# 「海龍二號離岸風力發電計畫 環境影響差異分析報告 (第一次變更)」(第3次修訂本)

## 確認意見回覆說明

「海龍二號離岸風力發電計畫  
環境影響差異分析報告(第一次變更)」  
「海龍三號離岸風力發電計畫  
環境影響差異分析報告(第一次變更)」  
等 2 案合併討論  
大會會議記錄審查意見回覆對照表

等 2 案合併討論大會會議記錄審查意見回覆對照表

圖 1.1-1 海龍風場留設與鄰近風場連續之鳥類廊道

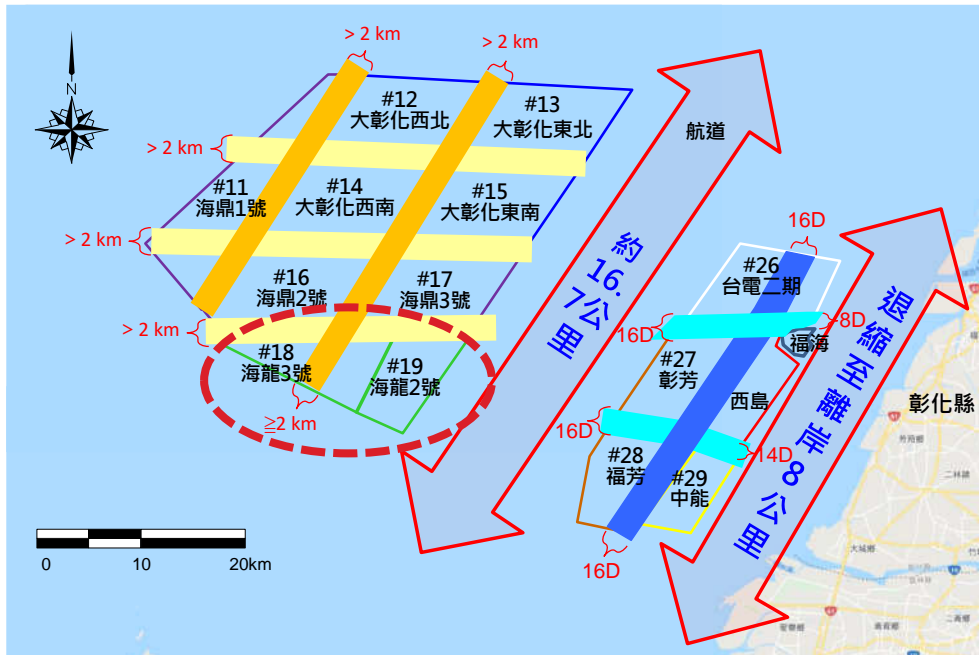
| 審 查 意 見   | 答 覆 說 明  | 修 訂 處   |   |
|---|--|---|---|
| 一、本次變更新增11百萬瓦(MW)至15百萬瓦(MW)裝置容量風機，再強化說明新增之風機，其間距調整之理由而不增加鳥類撞擊機率之依據。 | <p>敬謝指教。本次變更海龍三號風場為配合「彰化雲林地區離岸式風力發電計畫環境影響調查報告書」及經濟部整體規劃，於風場開發面積及總裝置容量等設置條件均維持不變下，為營造有利鳥類南北飛行方向，於海龍三號風場新增2,000公尺銜接鄰近風場連續之鳥類廊道(詳圖1.1-1)；且海龍二號風場已配合公告直航航道退縮風場在先，場址面積縮減近40%，退縮寬度達3,500公尺，海龍二號、三號風場相鄰邊界依經濟部能源局於104年7月2日公佈之「離岸風力發電規劃場址申請作業要點」規定，各自退縮，留設寬度大於2,000公尺，而與北側相鄰風場亦依規定各自退縮。</p> <p>本次變更新增11~15MW風機，因有留設銜接連續之鳥類廊道、直航航道及邊界退縮規定之限制，若採原環說6~9.5MW之間距條件佈置(盛行風向7D及非盛行風向5D)，且再於海三風場內留設鳥類廊道，風機排數將達5~7排之多，且無法達成政府契約容量；若採盛行風向6D及非盛行風向3D之間距條件佈置，並於海三風場內留設鳥類廊道，風機排數僅3~6排，相較排數更少，且在風場面積的限制下，尚可達成政府契約容量，詳圖1.1-2所示。故本次變更將原非盛行風向之最小風機間距755公尺微調縮減為666公尺(約3D)；其風機間距縮減之差異值約89公尺，實質係挪移至航道退縮(約3,000~3,500公尺)、鳥類廊道(約2,000公尺)、邊界退縮(14MW雙側約2,664公尺)，若以總體間距空間而言，實際風機留設間距、風場退縮空間均遠大於原規劃，詳圖1.1-3所示。</p> <p>本計畫彙整2006年至今國內外監測調查研究案例顯示，鳥類飛行方向與大範圍廊道空間顯著</p> | <p>4.2</p> <p>6.1.4</p> <p>4.4</p> <p>7.1</p> | <p>4-4~8</p> <p>6-28~47</p> <p>4-22~23</p> <p>4-28</p> <p>7-4~5</p> <p>7-11</p> |

圖 2.1.1-1 海龍二號、海龍三號與相鄰風場聯合設置鳥類監測系統示意圖

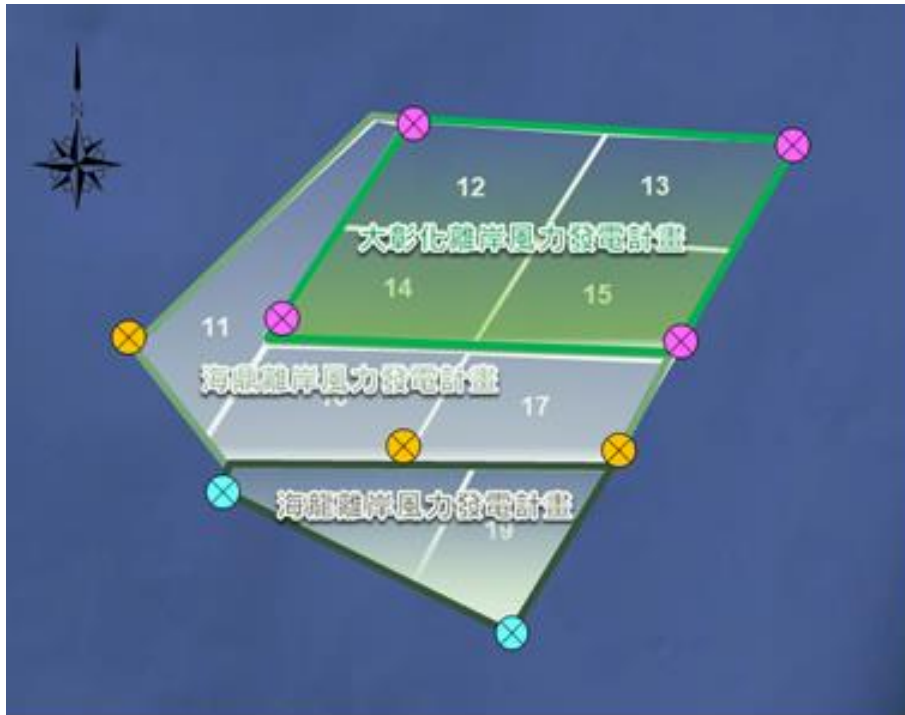
| 審 查 意 見   | 答 覆 說 明   | 修 訂 處 |     |
|---|---|-------|-----|
| (一)開發計畫與鄰近風場聯合設置鳥類監控系統是很正面的規劃，未來這些裝置是否確定整年設置在風機上？未來營運會在每個風機上的裝置依完成順序個別啟動還是同時啟動？ | <p>敬謝委員指教。海龍二號、海龍三號與相鄰風場將聯合設置鳥類監測系統，於每個風場中設置一處監測系統，包含熱影像、音波麥克風及高效能雷達等儀器或屆時更高效能監視系統，以觀測鳥類活動情形。與相鄰風場亦將共享監測結果，以分析不同方向之鳥類活動情形，初步規劃可能設置位置示意圖詳圖2.1.1-1，實際設置位置將依據風場設置的順序以及風機配置選擇適切位置。有關鳥類監測系統運作情形，說明如下：</p> <p>(一)鳥類監測系統將於風場適當地點安裝，於正式運轉後，除於每年定期、不定期維修保養作業，或有特殊異常情形外，將全年運轉以連續觀測鳥類活動。</p> <p>(二)海龍二號、海龍三號風場與相鄰風場之開發期間，目前僅海龍二號、三號風場及大彰化西北、西南、東南風場等合計5座風場取得能源局遴選或競價開發許可，預計開發期程詳圖2.1.1-2所示。各風場將依實際開發期程於風場營運後啟動鳥類監測系統，以累積各風場鳥類長期監測資料。</p> | —     | —   |

圖 2.2.1-1 鳥類飛行方向風花圖

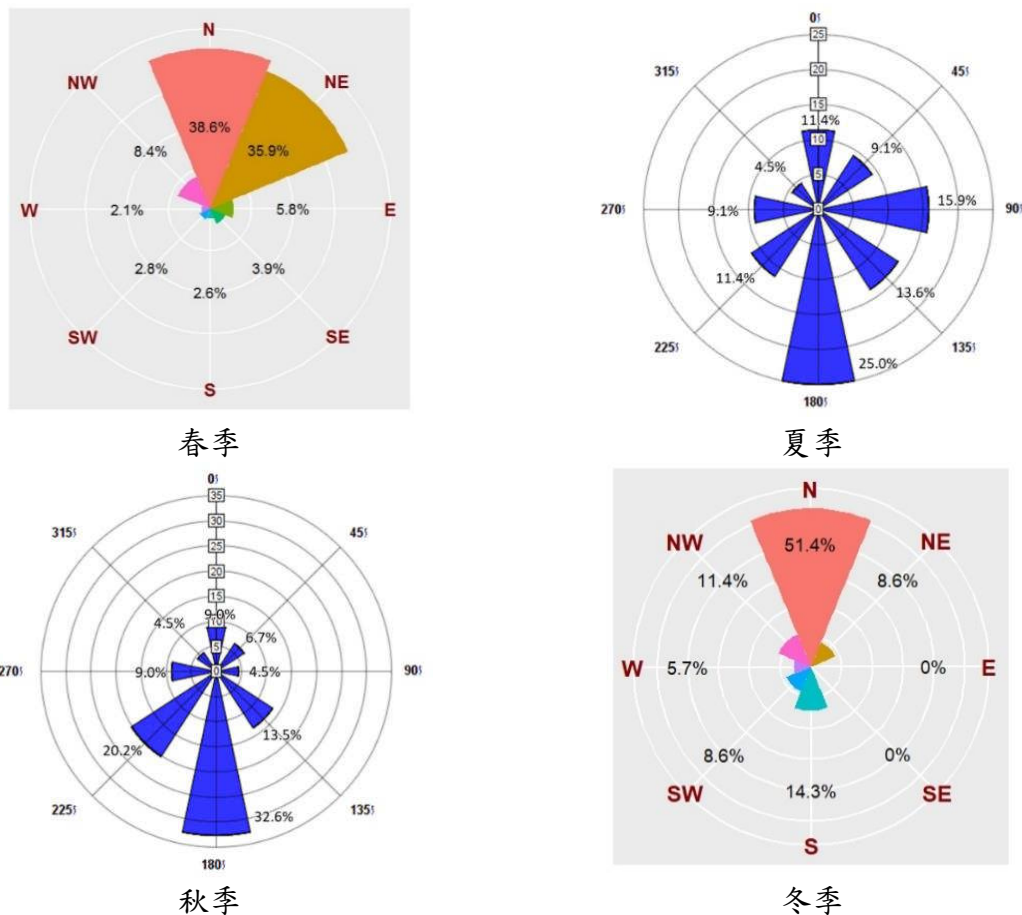
| 審查意見  | 答覆說明   | 修訂處 |       |
|---|--|-----|-------|
| <p>(一)請說明此風場各風機排列方向為何僅與p.23之深黃色鳥類廊道平行，但未與淺黃色鳥類廊道平行？若有鳥類以飛入海鼎2號、3號風場的東西向飛入此風場，是否會較易有鳥擊的危險？</p> | <p>敬謝委員指教。<br/>           參考海龍二號、海龍三號風場於環說階段及鳥類環境影響調查報告階段執行之四季鳥類雷達調查，大部分鳥類飛行方向以南-北向、東北-西南向為主約佔60~70%以上(詳圖2.2.1-1)。<br/>           而東-西向鳥類飛行比例相對較低約10~20%，惟盛行風向之風機間距(即上排與下排之風機間距)，以最有可能設置之14MW風機為例，將留設<math>\geq 1,332\text{m}</math>(圖2.2.1-2)，此有利於東-西向鳥類飛行通過。此外，海龍二號、海龍三號風場與北側相鄰風場亦各自留設有6D緩衝空間(總寬度大於2公里)(圖2.2.1-2)，將提供鳥類迴避風場之銜接連續東-西向鳥類廊道，將有助於降低鳥類撞擊風險。</p> | 4.2 | 4-4~7 |

圖 1.4.1-1 海龍案(本案)、大彰化案及海鼎案聯合設置鳥類監測系統示意圖

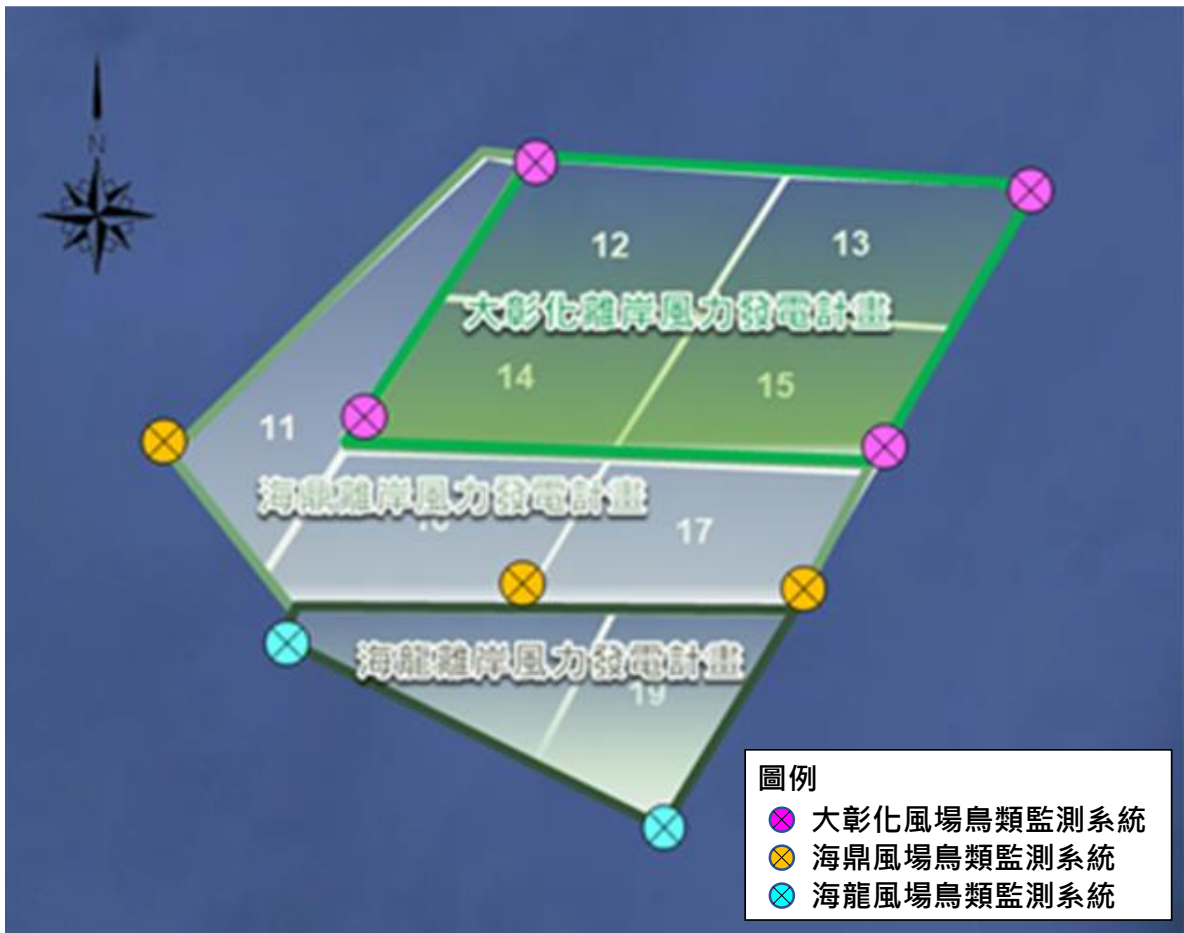
| 審查意見  | 答覆說明  | 修訂處        |                    |
|---|---|------------|--------------------|
| 一、圖1.1-13標明各風場聯合設置鳥類監視系統，海龍二號應為最下顯藍色圓圈，但目前能源局競標或遴選後，海鼎風場計畫是否並未能到許可？如此海龍二號東北角的監視系統是否就在海鼎拿到許可前不會設置？ | 敬謝委員指教。海鼎風場已通過環境影響評估審查，但未取得經濟部能源局2018年的離岸風電規劃場址遴選、競價分配容量，後續將參與經濟部能源局第3階段區塊競標作業，因此海鼎風場於營運前不會設置鳥類監測系統。<br>營運階段將與海龍案(本案)、大彰化案聯合設置鳥類監測系統，實際設置位置將依據風場設置的順序以及風機配置選擇適切位置，監測系統包含熱影像、音波麥克風及高效能雷達等儀器或屆時更高效能監視系統，以觀測鳥類活動情形。三開發集團亦將共享監測結果，以分析不同方向之鳥類活動情形，初步規劃可能設置位置示意圖詳圖1.4.1-1，實際設置位置將依據風場設置的順序以及風機配置選擇適切位置。 | 4.4<br>7.1 | 4-28~29<br>7-11~12 |

圖 1.8.1-1 海龍風場留設與鄰近風場連續之鳥類廊道

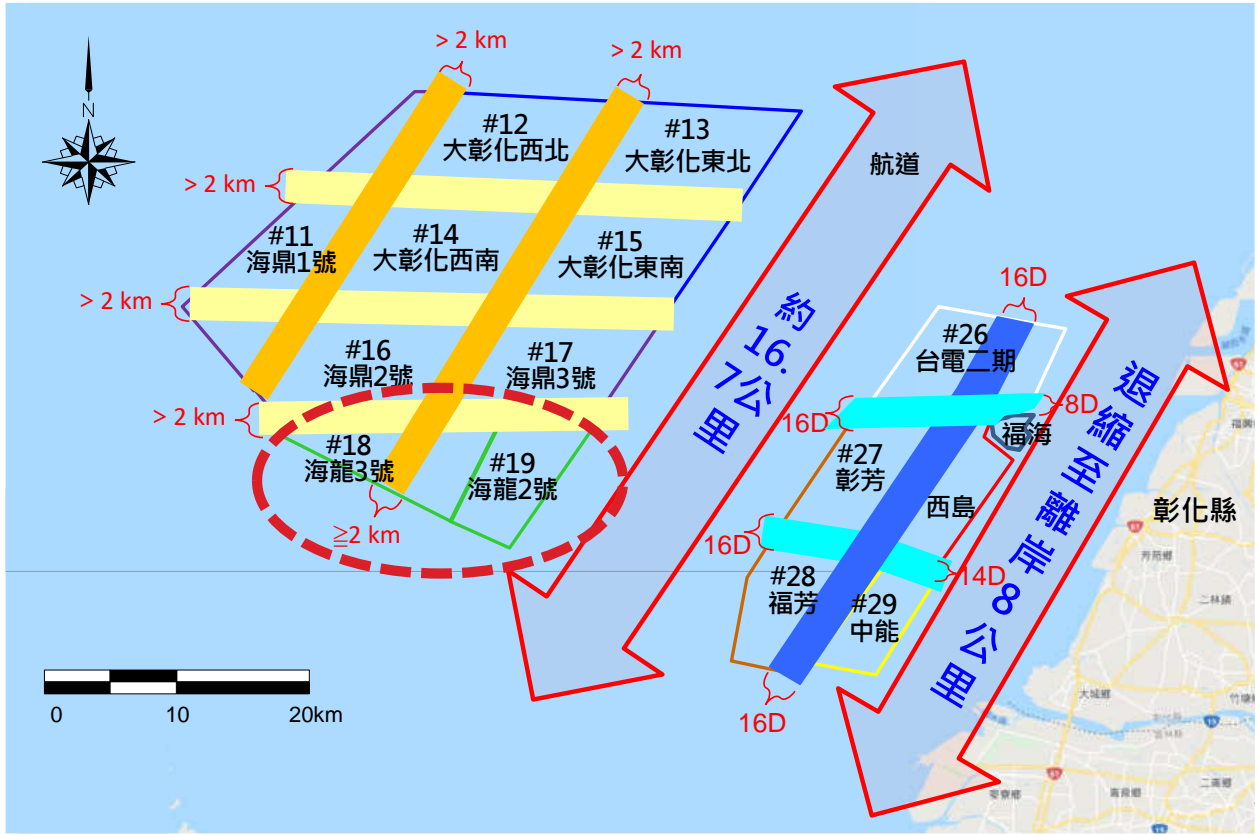
| 審查意見  | 答覆說明  | 修訂處 |    |
|---|---|-----|----|
| 一、海龍2號(#19)與海龍3號(#18)之退縮應改到延續#16與#17等之間的飛行廊道。 | <p>敬謝委員指教。有關於海龍二號與三號間退縮，調整延續海鼎2號(#16)、海鼎3號(#17)風場間鳥類飛行廊道，經與經濟部能源局溝通後，補充說明如下：</p> <p>(一) 依據「離岸風電規劃場址申請作業要點」規定，與相鄰潛力場址之邊界應留設6倍最大轉子直徑做為緩衝區。</p> <p>(二) 海龍二號、海龍三號風場已依據「離岸風電規劃場址申請作業要點」規定完成規劃場址申請後，另依「離岸風力發電規劃場址容量分配作業要點」規定完成場址容量分配在案，故「海龍二號與三號間鳥類廊道規劃安排增設風機」於政府行政程序上，確屬不可行。綜合考量本案推動仍應符合前述已核准之許可文件及行政程序，建請委員諒察本案仍應於海龍二號、海龍三號風場間分別留設6倍最大轉子直徑做為緩衝區。</p> <p>本次變更配合「彰化雲林地區離岸式風力發電計畫環境影響調查報告書」及經濟部整體規劃，於海龍三號風場新增2,000公尺銜接鄰近風場連續之鳥類廊道，以營造有利鳥類南北飛行方向，詳圖1.8.1-1所示。</p> | —   | —  |

圖 1.10.2-1 風機沿扇葉中心高度之水平剖面流場分布圖

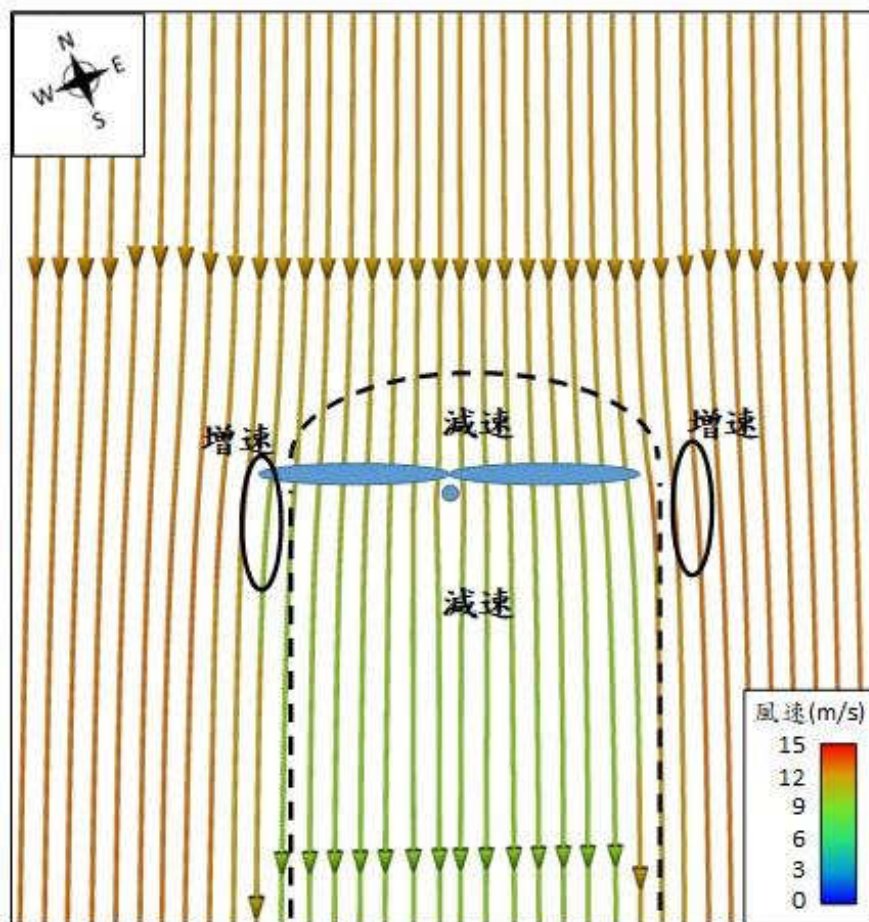
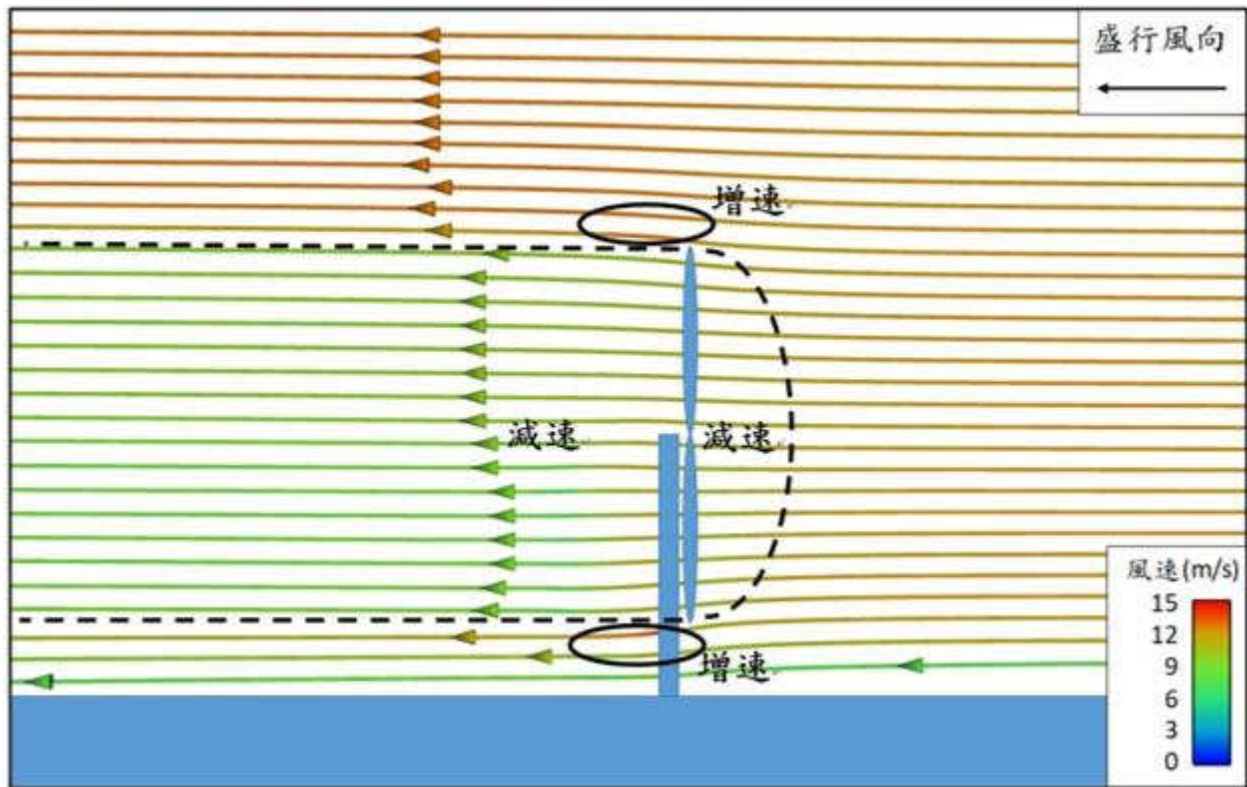
| 審 查 意 見  | 答 覆 說 明   | 修 訂 處 |         |
|--|---|-------|---------|
| <p>二、請補充說明變更後，「彰化雲林地區離岸式風力發電計畫環境影響調查報告書」中「葉片間漩渦及末端氣流擾動影響及可利用空間檢核」，是否需重新評估。</p> | <p>敬謝委員指教。「彰化雲林地區離岸式風力發電計畫環境影響調查報告書」中「葉片間漩渦及末端氣流擾動影響及可利用空間檢核」主要目標為了解風機旋轉時，於葉片間產生漩渦及氣流對鳥類的可能影響。</p> <p>由於風力發電之原理係擷取環境風能，以轉化為電能輸出，而是被動性的接受氣流的撞擊，進而造成扇葉轉動，因此會隨周遭環境風場之風速高低變化，驅動風機扇葉進行不同轉速之轉動。經模擬結果顯示(圖1.10.2-1~2)，風機旋轉範圍、前方與後方均呈現減速現象，風能在風機扇葉前方約 40 公尺處已開始呈現減速現象；風機旋轉範圍外約20公尺區域有局部氣流擠壓，呈現增速現象；由此結果可證，鳥類倘飛行經過風機扇葉前方時，風機不會將鳥類吸入並撞擊扇葉。</p> | 6.1.4 | 6-47~48 |

圖 1.12.2-1 本計畫與鄰近風場聯合設置鳥類監測系統示意圖

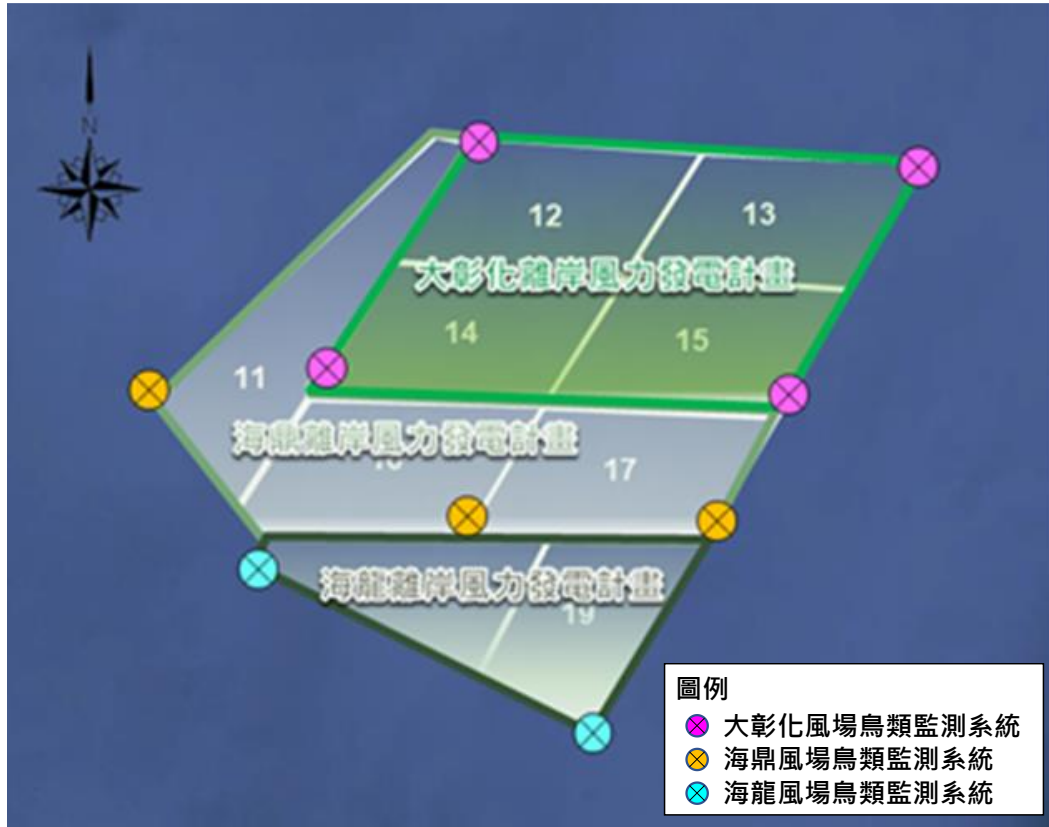
| 審 查 意 見                                       | 答 覆 說 明   | 修 訂 處                            |  |
|---|---|----------------------------------|--|
| <p>二、建議將「鳥類繫放衛星追蹤」與「雷達調查分析」均納入承諾事項，兩項均施作。</p> | <p>遵照辦理。本計畫「鳥類繫放衛星定位追蹤」及「鳥類雷達調查」均分別納入環境保護對策及監測計畫，後續將確實執行，說明如下：</p> <ol style="list-style-type: none"> <li>1. 環境保護對策 <p>規劃階段將進行一次鳥類繫放衛星定位追蹤監測以了解主要的鳥類遷徙路徑，預計在春季臺灣沿海水鳥北返之季，進行<b>彰化海岸的鳥類繫放衛星追蹤</b>，以衛星追蹤器進行候鳥的遷移路線確認。</p> </li> <li>2. 規劃階段將進行一次<b>澎湖群島燕鷗之繫放衛星定位追蹤監測</b>，以分析其棲地利用。預計選擇夏季以衛星追蹤器進行鳳頭燕鷗的繫放和追蹤。</li> <li>3. 營運期間海龍案(本案)、大彰化案及海鼎案將聯合設置鳥類監測系統，將於每個風場中設置一處監測系統，包含<b>熱影像、音波麥克風及高效能雷達等儀器或屆時更高效能監視系統</b>，以觀測鳥類活動情形。三開發集團亦將<b>共享監測結果，以分析不同方向之鳥類活動情形</b>，初步規劃可能設置位置示意圖詳圖1.12.2-1，實際設置位置將依據風場設置的順序以及風機配置選擇適切位置。</li> <li>4. 環境監測計畫 <p>海龍二號、三號風場將於施工前執行<b>鳥類雷達調查、鳥類繫放衛星定位追蹤</b>，以蒐集施工前環境背景資料，詳表1.12.2-1所示。</p> </li> </ol> | <p>4.4</p> <p>7.1</p> <p>7.2</p> | <p>4-21</p> <p>4-28~29</p> <p>4-31~35</p> <p>7-3</p> <p>7-11~12</p> <p>7-14~16</p> |

圖 1.12.3-1 本計畫與鄰近風場聯合設置鳥類監測系統示意圖

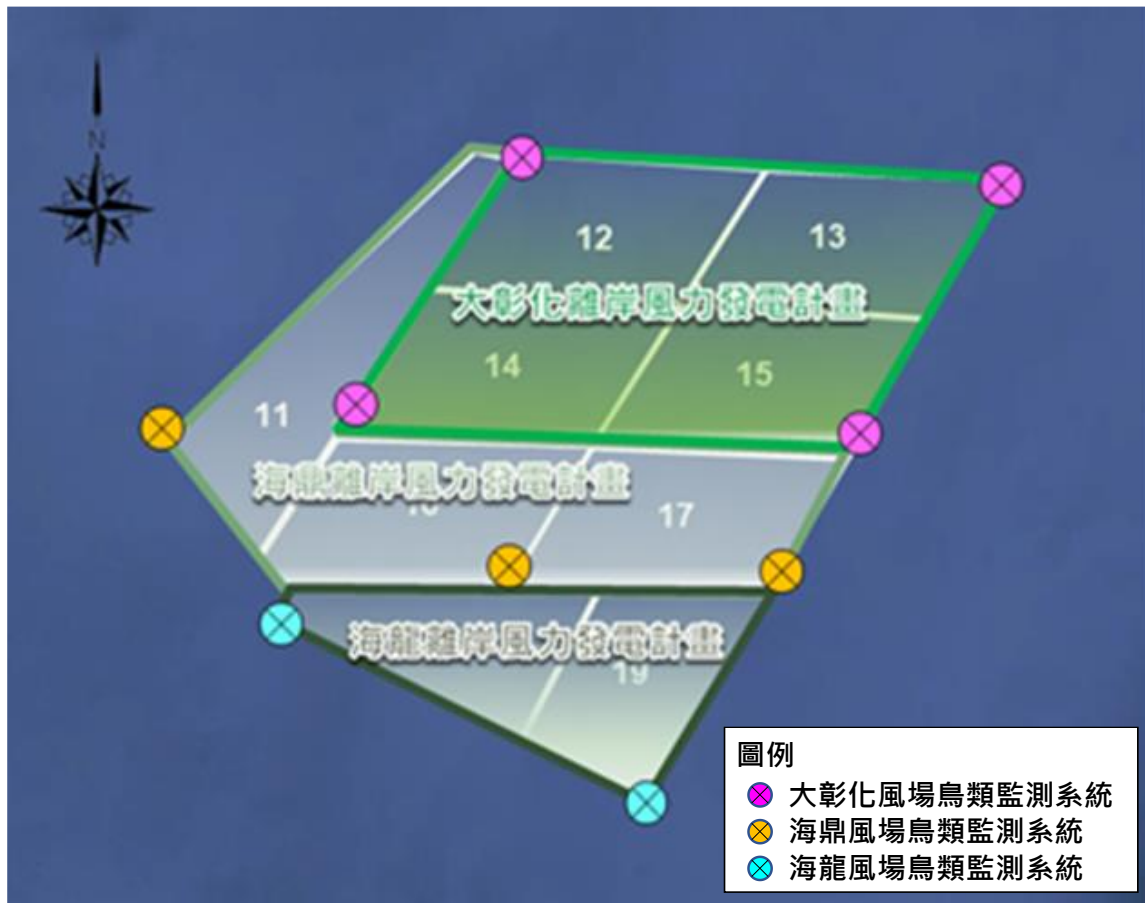
| 審查意見                | 答覆說明   | 修訂處        |                    |
|---------------------|--|------------|--------------------|
| 三、圖1.1-13中漏了圖例，請修正。 | 遵照辦理。已於「本計畫與鄰近風場聯合設置鳥類監測系統示意圖」增加圖例，詳圖1.12.3-1所示。 | 4.4<br>7.1 | 4-28~29<br>7-11~12 |
